TRANS/WP.29/2003/84  
30 July 2003

ПРЕДЛОЖЕНИЕ ПО ПРОЕКТУ ДОПОЛНЕНИЯ 6 К ПОПРАВКАМ СЕРИИ 03  
К ПРАВИЛАМ № 44

(Детские удерживающие устройства)

Передано Рабочей группой по пассивной безопасности (GRSP)

Рис. 1

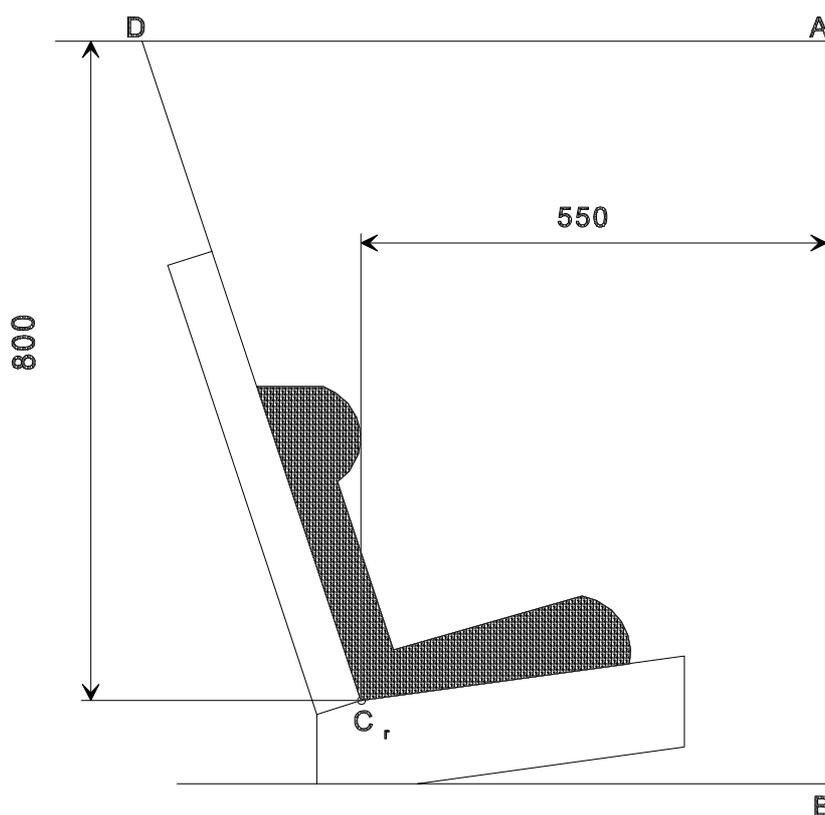
Пункт 7.1.4.4.1.1 изменить следующим образом:

"7.1.4.4.1.1 Детские удерживающие устройства, обращенные вперед: голова манекена не должна выходить за пределы плоскостей BA и DA, показанных на рисунке 1 ниже. Об этом судят по результатам проверки с точностью до 300 мс или в момент окончательного возвращения манекена в неподвижное положение в зависимости от того, что происходит раньше.

Рис. 2

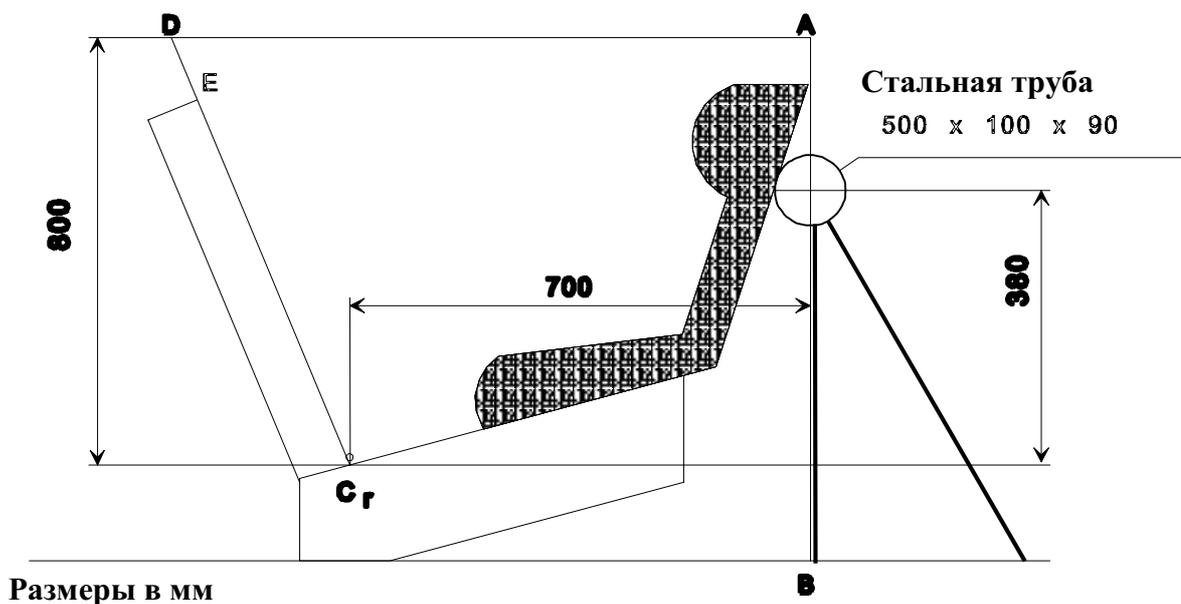
Пункт 7.1.4.4.1.2.1 изменить следующим образом:

"7.1.4.4.1.2.1 Детские удерживающие устройства, опирающиеся на приборную доску: голова манекена не должна выходить за пределы плоскостей АВ, AD и DC<sub>r</sub>, показанных на рисунке 2 ниже. Об этом судят по результатам проверки с точностью до 300 мс или в момент окончательного возвращения манекена в неподвижное положение в зависимости от того, что происходит раньше.

Рис. 3

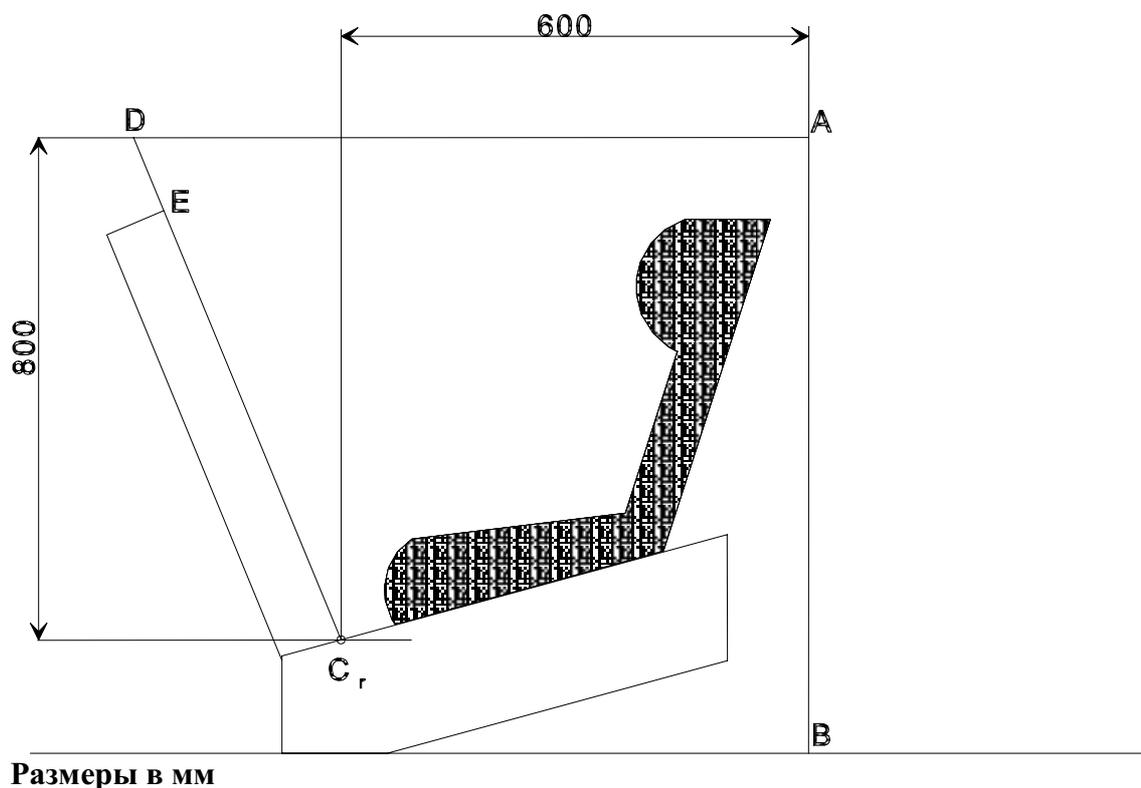
Пункт 7.1.4.4.1.2.2 изменить следующим образом:

"7.1.4.4.1.2.2 Детские удерживающие устройства, относящиеся к группе 0, которые не опираются на приборную доску, и детские люльки: голова манекена не должна выходить за пределы плоскостей AB, AD и DE, показанных на рисунке 3 ниже. Об этом судят по результатам проверки с точностью до 300 мс или в момент окончательного возвращения манекена в неподвижное положение в зависимости от того, что происходит раньше.

Рис 1.

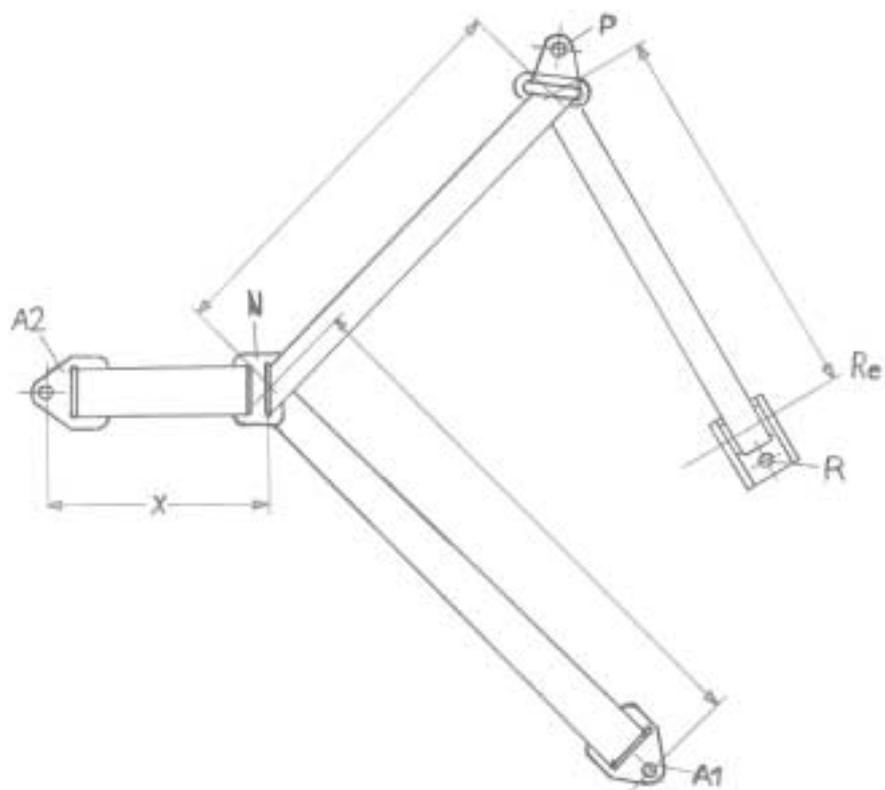
Значение X на рисунке 1 ниже составляет  $200 \pm 5$  мм. Эффективная длина ляжки между A1 и осевой линией бобины втягивающего устройства R<sub>e</sub> (когда тканая часть полностью извлечена, включая минимальную длину 150 мм\* для испытания продукции универсальной и полууниверсальной категорий) должна составлять  $2\ 820 \pm 5$  мм при измерении по прямой без нагрузки и на горизонтальной поверхности; эта длина может быть увеличена при испытании продукции ограниченной категории; для всех категорий после установки детского удерживающего устройства должна обеспечиваться минимальная 150-миллиметровая\* длина ляжки бобины втягивающего устройства".

Рисунок 1 изменить следующим образом:
